DODATEK Č. 2

KE SMLOUVĚ O DÍLO

ZL01 – Doplnění podkladních betonů a hydroizolace v místnostech P01006 a P01007

ZMĚNOVÝ LIST – „MU – rozšíření a rekonstrukce knihovny Právnické fakulty, Veveří“

VÝPIS PODLAH - NOVÝ STAV - REVIZE 01

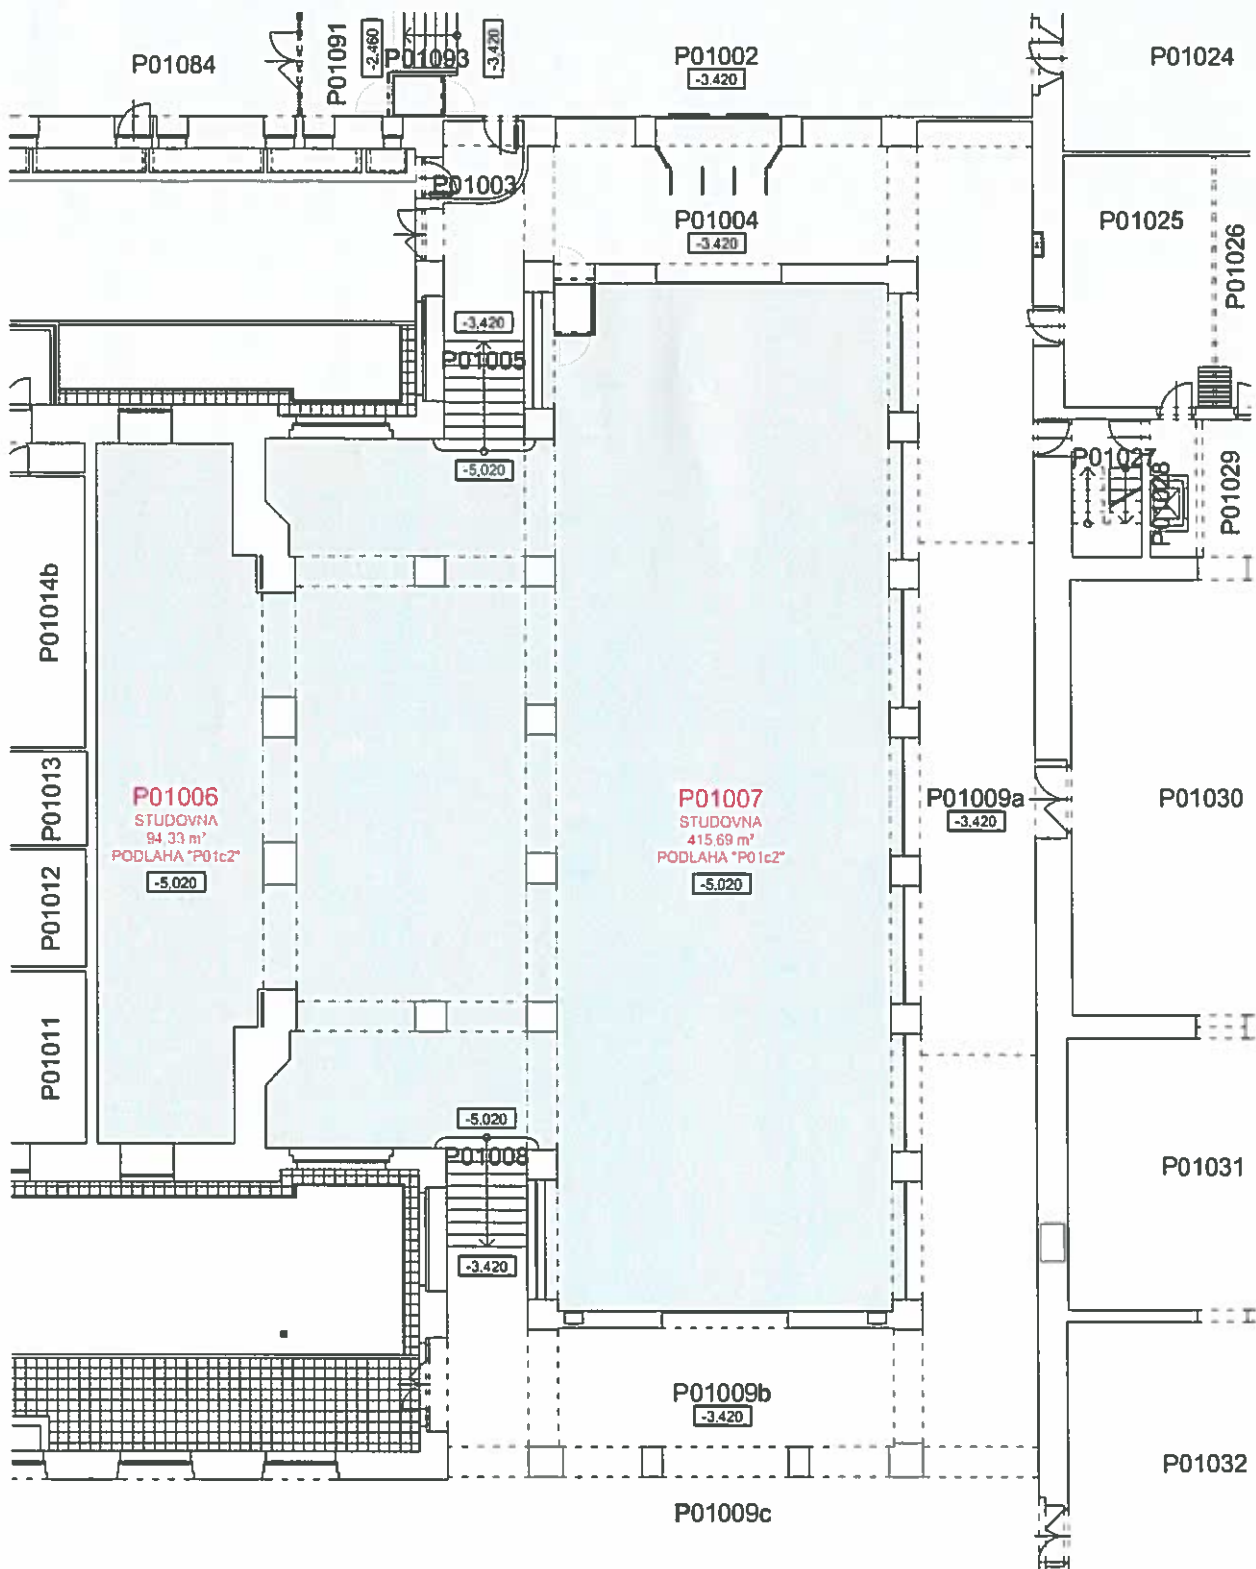
Generální dodavatel ESOX, spol. s r.o.	Navrhovatel změny ESOX, spol. s r.o.	Index navrhovatele GD	Číslo SO nebo PS SO 01	Pořadové číslo ZL 01
Index navrhovatele změny: GD_generální dodavatel O...objednatel GD...generální dodavatel GP...generální projektant TDI...technický dozor investora J...jiný	Datum vydání ZL :	3.7.2014		<i>vyplní navrhovatel</i>
	Datum schválení nebo zamítnutí ZL :			<i>vyplní objednatel</i>
	Změna má vliv do následujících profesí:	ASŘ		<i>vyplní GP</i>
	Změna má vliv do následujících stavebních objektů (SO) nebo provozních souborů (PS) :	SO01		<i>vyplní GP</i>
Název změny: Doplnění podkladních betonů a hydroizolace v místnostech P01006 a P01007				
Předmět změny: Doplnění betonové desky a hydroizolace v místnostech P01006 a P01007 jako podklad pod novou skladbu nášlapných vrstev podlahy				
Položka, popis: Po odbourání stávajících vrstev podlahy nebyla nalezena předpokládaná podkladní betonová deska s hydroizolací. Tato bude nově provedena, následně bude doplněna skladba podlahy dle přílohy Schéma – výpis podlah – nový stav - revize 01 M1:200.

Důvod změny: Po odbourání vrstev podlahy, které bylo nutné pro provedení nových skladeb podlahy, bylo zjištěno, že očekávané složení podlahových vrstev neobsahuje podkladní beton na rostlém terénu a na něm umístěnou hydroizolaci. Stávající vrstvy nemohly být zachovány vzhledem k nové skladbě nášlapné vrstvy a návaznosti na schodiště. Dojde proto k odbourání stávající betonové desky, odkopu části zeminy a vybetonování nové desky a položení nového hydroizolačního souvrství, dále bude skladba pokračovat dle návrhu DVD, ze kterého byla vypuštěna kročejová izolace z důvodu umístění podlahy na terénu. Nová skladba podlahy bude dilatována od okolních svislých konstrukcí.				
Přílohy: Rozpočet zhotovitele (3x A4); Výkresová dokumentace – Schéma – výpis podlah – nový stav – revize 01 M1:200 (1x A4); Vyjádření TDI; Vyjádření AD				
Vliv na cenu: odhadnuté náklady: konečná cena: 336.847,- Kč bez DPH	Vliv na cenu stavební dodávky (dle přiloženého rozpočtu): zvýšení ceny o: 378.259,- Kč bez DPH snížení ceny o: 41.412,- Kč bez DPH		<i>Vyplni GD (nehodici se škrtněte)</i>

Po odbourání skladby stávající podlahy bylo zjištěno, že zcela chybí podkladní betonová deska a hydroizolace. Realizace nové ŽB podkladní desky je ze statického hlediska nutná.

V nové skladbě je s ohledem na zatížení podlahy vypuštěna kročejová izolace z minerální vlny. To nebude mít vliv na zvýšení kročejového hluku – dotčené místnosti jsou na terénu, nejsou podsklepeny – pod prostory se nenachází prostory, které je nutné odhlučnit. Kolem svislých konstrukcí (stěn, sloupů) je navrženo oddílatování betonové mazaniny, aby nedošlo k přenosu vibrací do okolních konstrukcí.

Označení	Typ, popis:	cca tl.
P01c2	DŘEVĚNÁ MASIVNÍ PRŮMYSLOVÁ MOZAIKA - KANTOVKA	cca tl. 185
NOVÉ	požadavek klasifikace do třídy reakce na oheň min. Dfl-s1	
	vrchní - vodou ředitelný dvousložkový polyuretanový lak	
	základní - jednosložkový základní lak na vodní bázi	
	dubové masivní průmyslové mozaika - kantovka	22 mm
	dvousložkové reaktivní polyuretanové lepidlo - celoplošné	1 mm
	výrovnání podkladu - samonivelační stěrka na cementové bázi	2 mm
	betonová mazanina C 16/20 + 1x KARI sif Ø 4-100/100	55 mm
	betonovou mazaninu oddělovat od okolních konstrukcí (stěny, sloupky) podlahovými pásy (např. ISOVER NPP)	
	hydroizolace - estřarový pás typu "S"	4 mm
	naplnění nové H1 na stávající zděvo pomocí betonové stěrky	
STÁVAJÍCÍ	penetrace podkladu ALP	
	žb základová deska C20/25 + 1x KARI sif Ø 5-100/100	100 mm
	tloušťka skříně celkem	185 mm
STÁVAJÍCÍ	stávající konstrukce

- železobetonové stropní konstrukce	
SOKL	- podkladní beton	
	obvodové láta masivní - dub	
POZNÁMKA:	vrchní lak - matný povrch, extrémně odolný vůči otěru a chemikáliím, splňující požadavky třídy bezpečnosti proti sklouznutí R10, např. Bona Traffic Anti Slip

PŮDORYS 2.PP VZT - výřez DVD

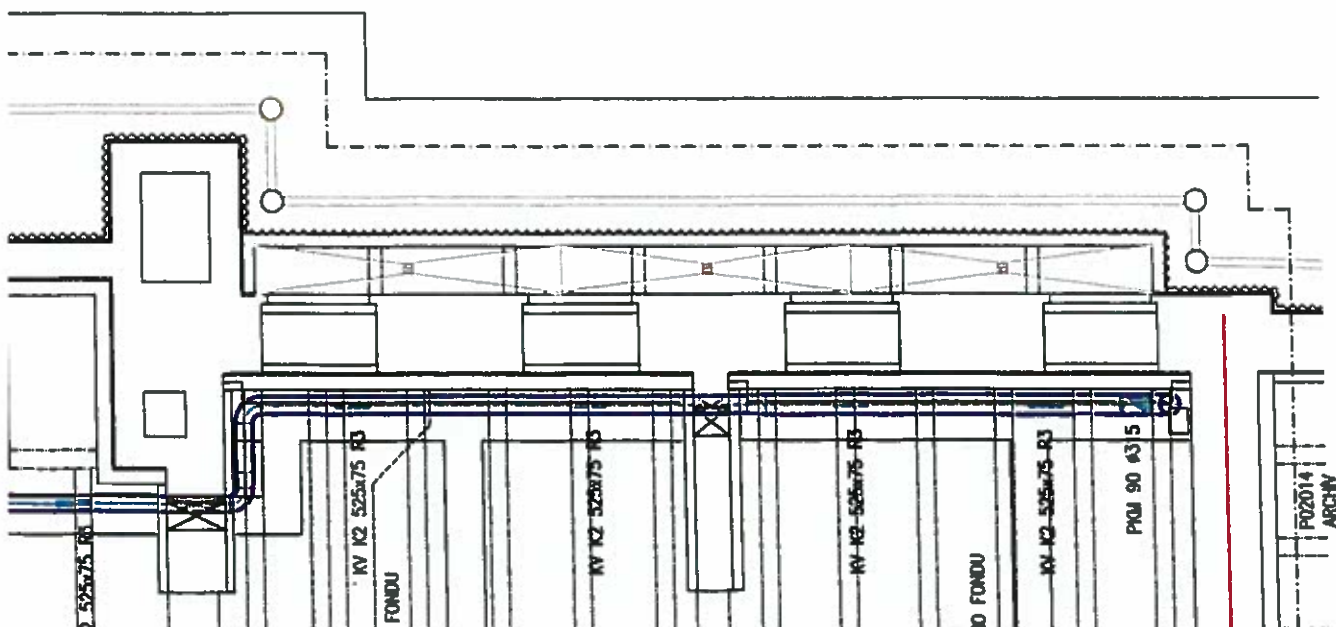
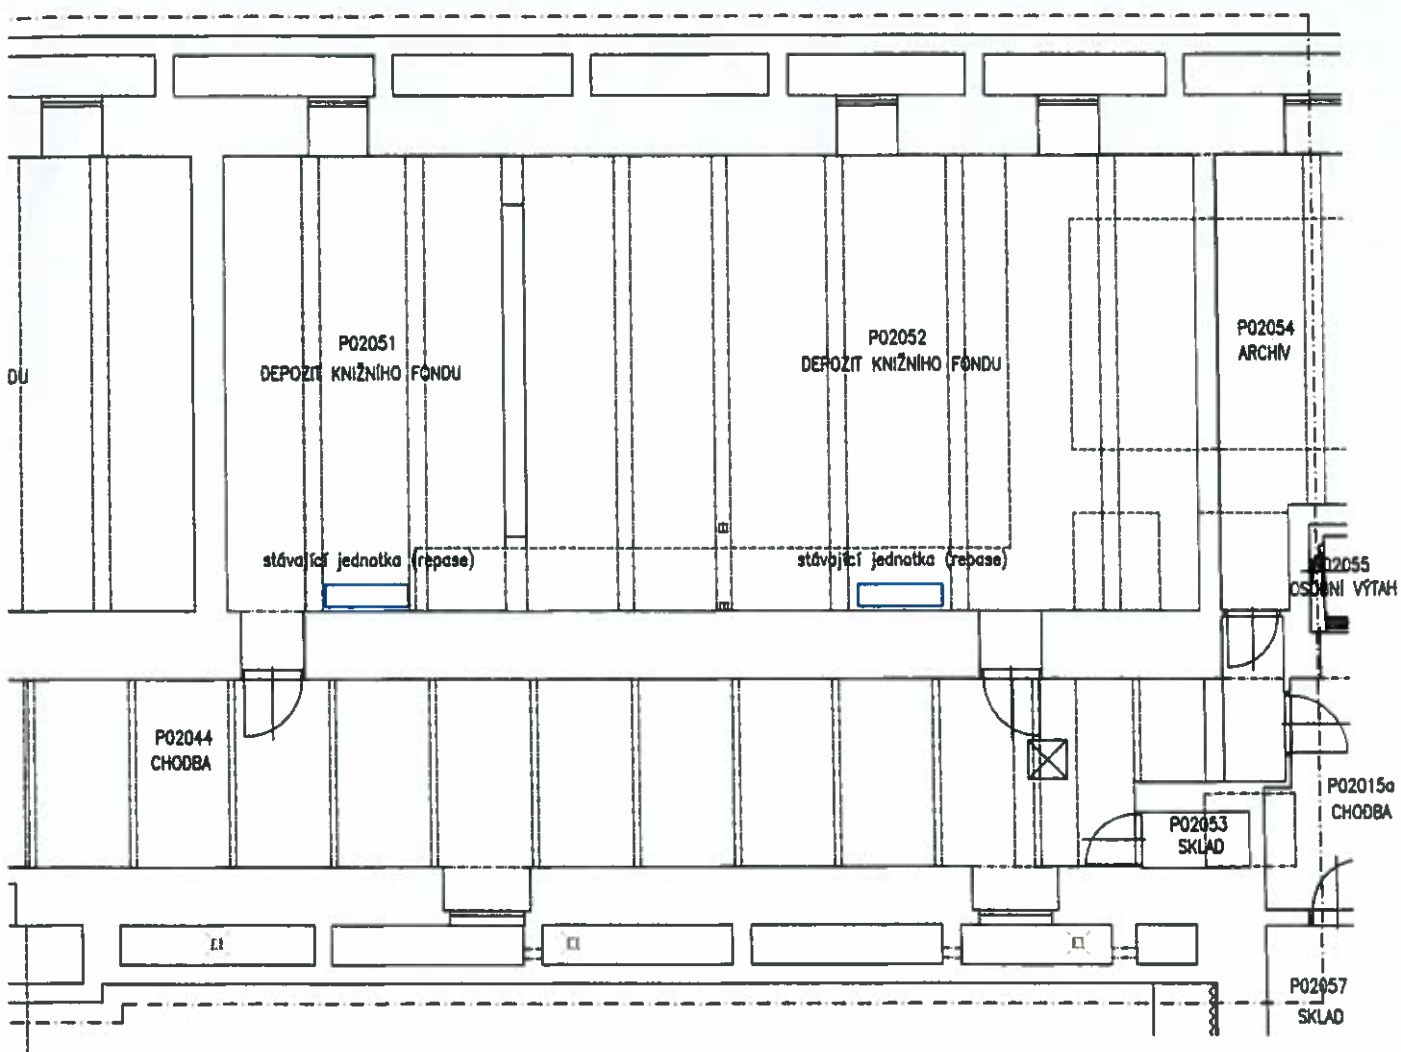
Generální dodavatel ESOX, spol. s r.o.	Navrhovatel změny Masarykova univerzita	Index navrhovatele O	Číslo SO nebo PS SO 01	Pořadové číslo ZL 02
Index navrhovatele změny: GD...generální dodavatel O...objednatel GD...generální dodavatel GP...generální projektant TDI...technický dozor investora J...jiný	Datum vydání ZL :	14.8.2014		vyplní navrhovatel
	Datum schválení nebo zamítnutí ZL :			vyplní objednatel
	Změna má vliv do následujících profesí:	VZT		vyplní GP
	Změna má vliv do následujících stavebních objektů (SO) nebo provozních souborů (PS) :	SO01		vyplní GP
Název změny: Neprovedení repase stávajících klimatizačních jednotek v 2.PP				
Předmět změny: Změna se týká místností P02051 a P02052 v DVD shodně uvedené, jako depozit knižního fondu, kde byly před rekonstrukcí umístěny dvě klimatizační jednotky, které byly v rámci rekonstrukce dočasně odstraněny.				
Položka, popis: Dvě klimatizační jednotky, které měly být v rámci rekonstrukce demontovány, následně zpětně namontovány a zrepasovány takto provedeny nebudou, ze strany uživatele není požadavek na jejich zpětné umístění.

Důvod změny: Oproti původnímu předpokladu nebudou v místnostech P02051 a P02052 po rekonstrukci skladovány knihy, vyžadující úpravu prostředí pomocí klimatizačních jednotek. Vzhledem ke stáří klimatizačních jednotek, které zde byly nainstalovány cca 20 let, došlo k jejich fyzickému a morálnímu zastarání a jejich repase a zejména provoz se uživateli jeví jako neekonomický. Proto bylo s GD dohodnuto, že práce na repasi nebudou provedeny a cena za jejich provedení bude odečtena z ceny Díla.				
Přílohy: Rozpočet zhotovitele (3x A4); Výkresová dokumentace – Půdorys 2PP VZT (1x A4) – výřez DVD, Půdorys 2PP VZT (1x A4) – výřez DPS; Vyjádření TDI; Vyjádření AD				
Vliv na cenu: odhadnuté náklady: konečná cena: - 63.000,- Kč bez DPH	Vliv na cenu stavební dodávky (dle příloženého rozpočtu): zvýšení ceny o: 0,- Kč bez DPH snížení ceny o: 63.000,- Kč bez DPH		Vyplní GD (nehodící se škrtněte)	
Vyvolá změnu stavebního povolení před dokončením:		ANO / NE		Vyplní GP / projektový manažer

Změna se týká místnosti P02051 a P02052 kde dvě stávající klimatizační jednotky měly být v rámci rekonstrukce demontovány následně repasovány a zpět namontovány.

S ohledem na budoucí využití depozitu knižního fondu a skladování knih, které nevyžadují úpravu prostředí v prostoru 2.PP (m.č. P02 051 a P02 052) nebude mít absence klimatizačních jednotek vliv na snížení standardu dotčených prostor.
